***Collegamento autostradale
Dalmine – Como – Varese – Valico del Gaggiolo
ed opere ad esso connesse***

OA 21 giugno 2018

Valutazione dei risultati del monitoraggio PO

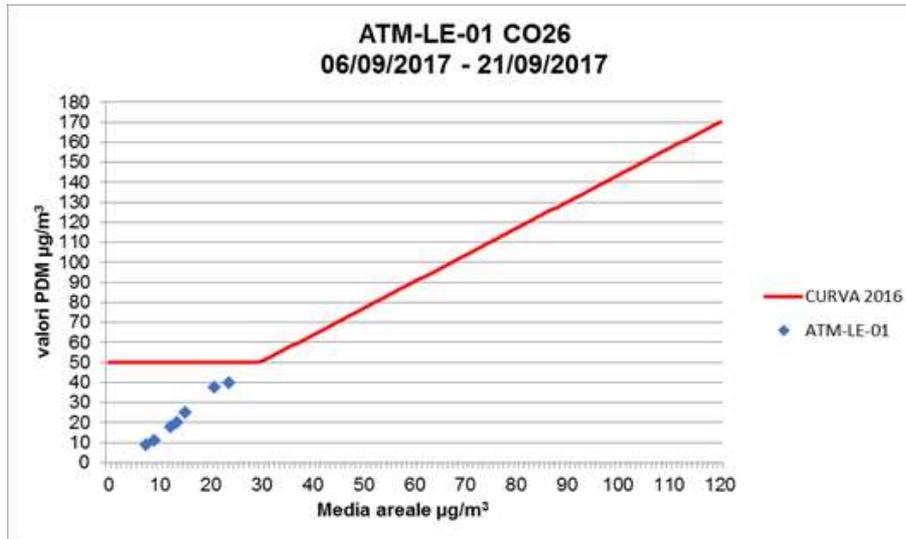
Non si ritiene sussistano osservazioni specifiche sui risultati ottenuti.

Il confronto fra le riprese fotografiche realizzate nella fase Ante Operam (2010), con foto-inserimento del tracciato, e il Post Operam (2017) evidenzia la giovane età delle mitigazioni (alberi ed arbusti).

Si rimanda alla successiva fase di monitoraggio della componente paesaggio nella fase Post Operam una valutazione della effettiva efficacia di tali opere di mitigazione a verde. Il PMA infatti prevede che per la componente Paesaggio – Indagine A, i medesimi rilievi effettuati per la fase PO1 siano ripetuti dal quarto al quinto anno dopo la conclusione dei lavori e l'entrata in esercizio della tratta e dunque entro la fine dell'anno 2019.
